**Technische Änderung für SAIL-VSA-X.XU-230 (189100XXXX)**

**1. Allgemeiner Überblick**

**2. Änderungsdetails**

**Abmessungen Bisher****Abmessungen Neu**

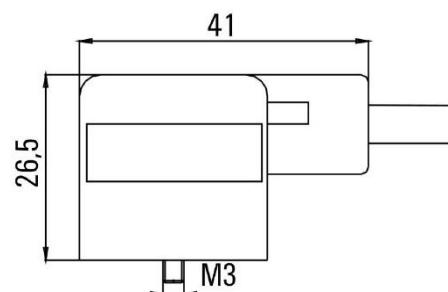
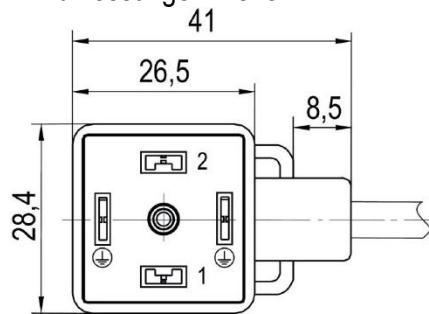
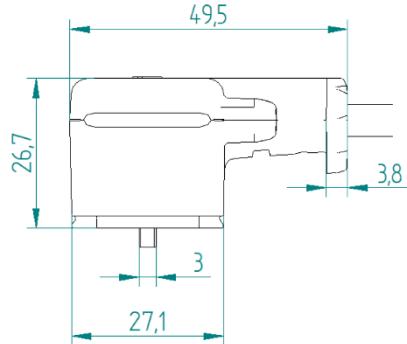
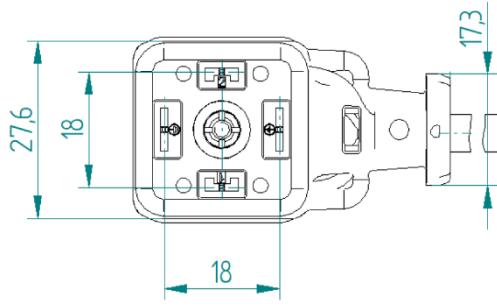
Da es zu einer spontanen Abkündigung der Leiterplatte gekommen ist, musste das Steckerdesign angepasst werden. Hierdurch haben sich die Abmessungen und die Anordnung der Kontakte verändert.

Pin Belegung Bisher

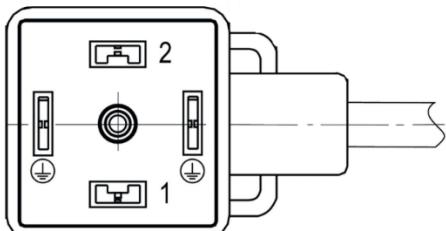
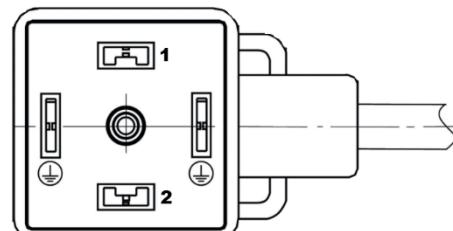
Aufgrund der Änderung des Steckeraufbaus kann der in den Artikeln verbaute Varistor nur mit 180° verdrehtem Kontaktträger eingebaut werden, da sonst mit Fehlern im Serienbetrieb zu rechnen ist. Aus diesem Grund sind der Pin 1 und Pin 2 vertauscht.

Da die Pinbelegung fest auf dem Kontaktträger im Werkzeug verbaut ist, wird diese identisch zu der alten Version bleiben. Daher beachten sie bitte folgende Änderung bei der Belegung der Adernfarben der Anschlussleitung:

Pin	Aderfarbe Bisher / Wire Color Old	Aderfarbe Neu / Wire Color New
1	Braun / Brown / BN	Blau / Blue / BU
2	Blau / Blue / BU	Braun / Brown / BN
PE	Grün Gelb / Green Yellow / GN YE	Grün Gelb / Green Yellow / GN YE
